**Avis délibéré de la mission régionale
d'autorité environnementale
Hauts-de-France
sur le projet de centrale photovoltaïque au sol sur la commune de
Château-Thierry (02)
Étude d'impact du 10 décembre 2025**

n°MRAe 018834/A P

Figure 1: Pièce PC2 du dossier de permis de construire - dossier du pétitionnaire).

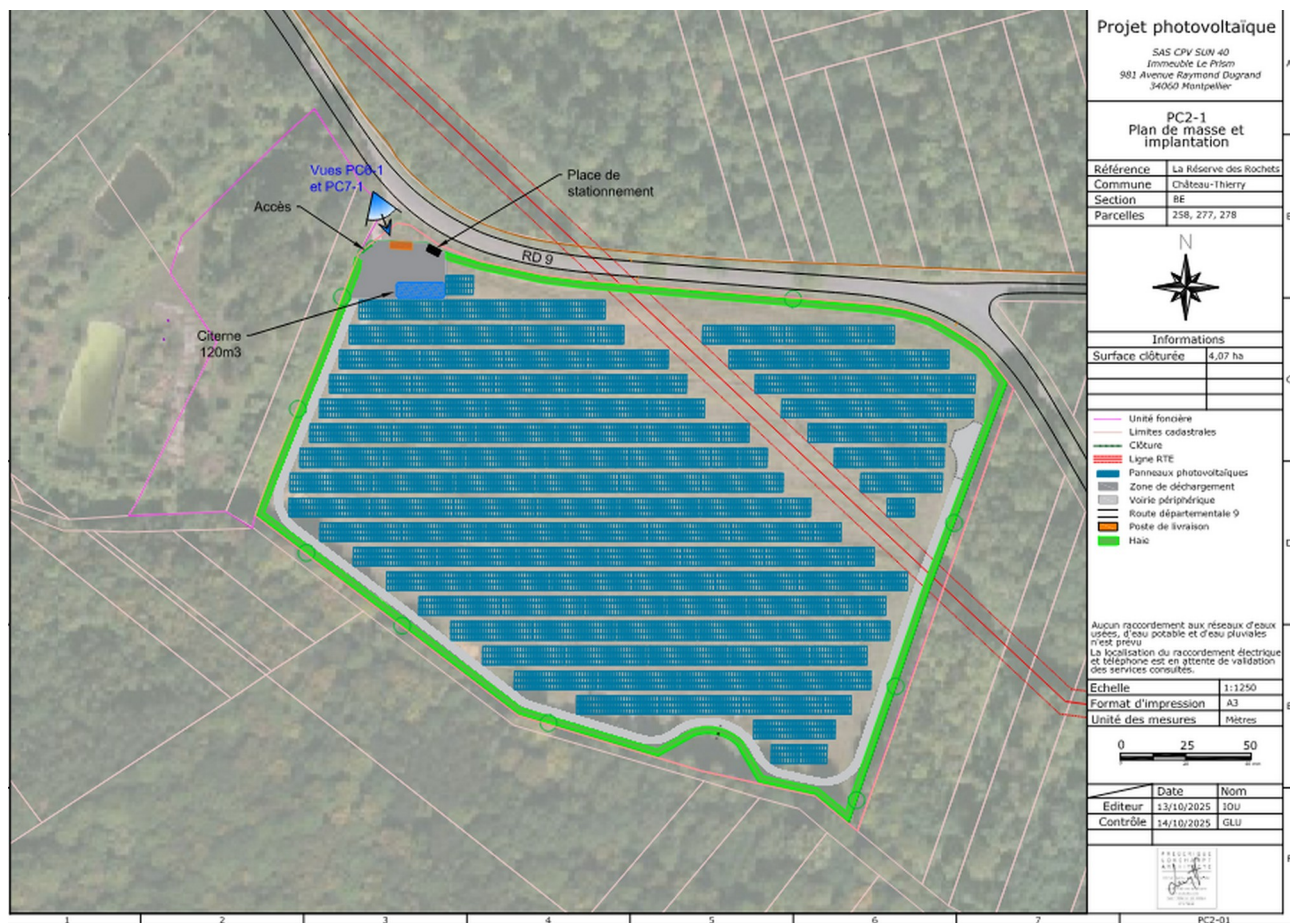
Le projet prévoit la création d'un poste de livraison d'une superficie de 23 m² et d'une réserve de 120 m³ d'eau en cas d'incendie. Les onduleurs seront fixés sous les modules. Le projet comprend également la création d'une enceinte clôturée, de 820 mètres de longueur et de 2 mètres de hauteur. Une voie de 3 mètres de large sera aménagée en périphérie du site, entre la clôture et les modules afin de permettre l'accès aux tables (c'est-à-dire les structures porteuses des panneaux photovoltaïques).

Les 8 208 modules photovoltaïques, à base de silicium cristallin, couvriront une surface de 24 032 m². Les tables seront alignées avec un espacement inter-rang d'environ 2,5 mètres, inclinés à 15°. La hauteur maximale du bord supérieur des tables sera de 3 mètres et la hauteur minimale du bord inférieur sera de 1,1 mètre. Le projet prévoit que les tables photovoltaïques soient ancrées au sol par pieux enterrés sur une profondeur comprise entre 1,5 et 2 mètres.

Le raccordement du parc photovoltaïque est traité dans l'étude d'impact, il fait l'objet d'une évaluation des incidences sur l'environnement (page 40 de l'étude d'impact). Le raccordement envisagé à ce stade du projet se fera sur le poste source² de Nogentel situé à environ 7 kilomètres du site, qui disposerait des capacités techniques de transformation suffisantes pour permettre le raccordement du parc photovoltaïque sur le réseau public de distribution d'électricité (étude d'impact, page 177). Le tracé prévu suit les axes routiers.

L'autorité environnementale recommande, une fois le tracé définitif du raccordement connu, d'actualiser l'évaluation des impacts avec le cas échéant, la mise en œuvre de la séquence éviter, réduire, compenser, en particulier si des espaces à enjeu sont impactés par les travaux de raccordement et/ou si des créations de lignes aériennes sont nécessaires³.
